# 女川原子力発電所 2 号炉

## 中央制御室，緊急時対策所及び 重大事故等対処上特に重要な操作を 行う地点の有毒ガス防護について 比較表

2022 年 2 月

東北電力株式会社

図 雑固体廃棄物焼却設備のプロパンボンベ気化器回りの現場状況

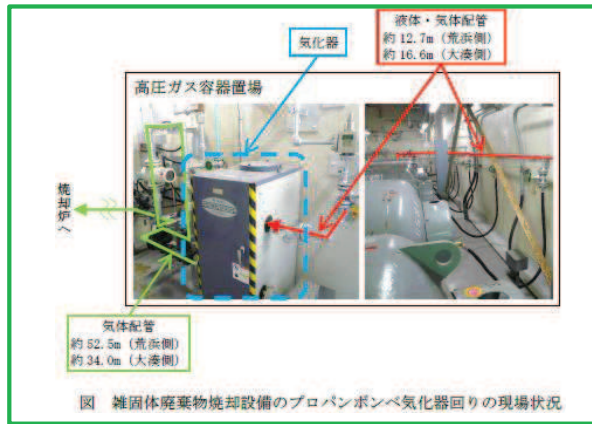
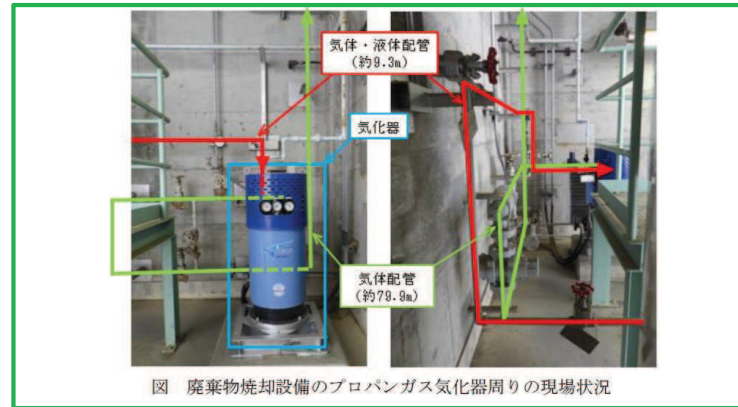
| 柏崎刈羽原子力発電所 6, 7号炉 有毒ガス (2020年2月28日版)  | 女川原子力発電所 2号炉 有毒ガス  | 差異理由  |
|---|--|---|
| <p>4.3 横置きポンベの影響</p> <p>ポンベは通常縦置きにて設置され、配管に接続されるため、充填されたガスは気体として供給されるが、焼却炉建屋（荒浜側・大湊側）では横置きで設置され、配管に接続されるため、液体で供給された場合の漏えい影響を検討した。</p> <p>なお、ポンベが横置きで設置されるのは焼却炉建屋のプロパンのみである。</p> <p>○配管長さ</p> <p>焼却炉建屋において、ポンベ庫内にあるポンベから気化器までの配管長さは、荒浜側、大湊側それぞれ、約12.7m、約16.6mあり、配管内は液体、気体の混合物である。</p> <p>気化器通過後は、配管内は気体となり、焼却炉へ供給されることとなるが、その配管長さは、荒浜側、大湊側それぞれ、約52.5m、約34.0mある。</p> <p>気体プロパンの配管長さは、液体、気体の混合物の配管長さに比べて、約2～4倍あることから、気体配管からの気体放出が発生しやすいことが想定される。</p> <p>また、ポンベには、過流防止弁が設置されており、多量流出は想定されない。</p>  <p>図 雑固体廃棄物焼却設備のプロパンガス概略系統図</p> | <p>(3) 液体放出の影響</p> <p>ポンベは通常縦置きにて設置され、配管に接続されるため、充填されたガスは気体として供給されるが、焼却炉建屋付属棟のバルク貯槽は横から配管に接続される設計のため、液体で放出した場合の漏えい影響を検討した。</p> <p>なお、女川原子力発電所には、横置きで設置されるポンベはない。</p> <p>○配管長さ</p> <p>焼却炉建屋付属棟において、バルク貯槽から気化器までの配管長さは約9.3mであり、配管内は液体、気体の混合物である。</p> <p>気化器通過後は、配管内は気体となり、焼却炉へ供給されることとなるが、その配管長さは約79.9mある。</p> <p>気体プロパンの配管長さは、液体、気体の混合物の配管長さに比べて、約9倍あることから、気体配管からの気体放出が発生しやすいことが想定される。</p> <p>また、バルク貯槽には、ガス放出防止器が設置されており、多量流出は想定されない。</p>  <p>図 廃棄物焼却設備のプロパンガス概略系統図</p> | <ul style="list-style-type: none"> <li>・記載表現の相違<br/>       （液体放出の影響評価を実施している点に差異はない。）</li> <li>・評価対象の相違<br/>       （女川は、横置きポンベがないため、バルク貯槽を対象に評価している。）</li> <li>・保管場所の相違</li> <li>・設備の相違<br/>       （配管長の相違による差異。）</li> <li>・設備名称の相違</li> <li>・設備の相違による差異</li> </ul> |
